高浜発電所審査資料	R0
提出年月日	2022年12月23日

高浜発電所原子炉施設保安規定変更認可申請書

【使用済燃料ピット未臨界性評価の変更に伴う変更】

関西電力株式会社

表1 保安規定変更概要

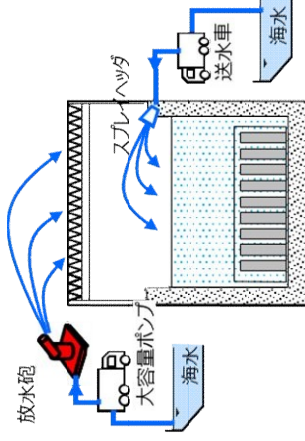
- 設置許可基準規則第54条2項の要求事項であるSFP大量漏えい時の臨界防止に係る設計について、SFP内の水分状態に、事故時の実態により則した条件を設定し、燃焼度や中性子吸収体挿入の有無を考慮せず臨界を防止する設計へ変更することとした。
- これにより、従前の燃焼度等を考慮した配置制限を廃止する。  
合わせて、燃料配置制限を遵守するために規定していた行為についても取りやめる。
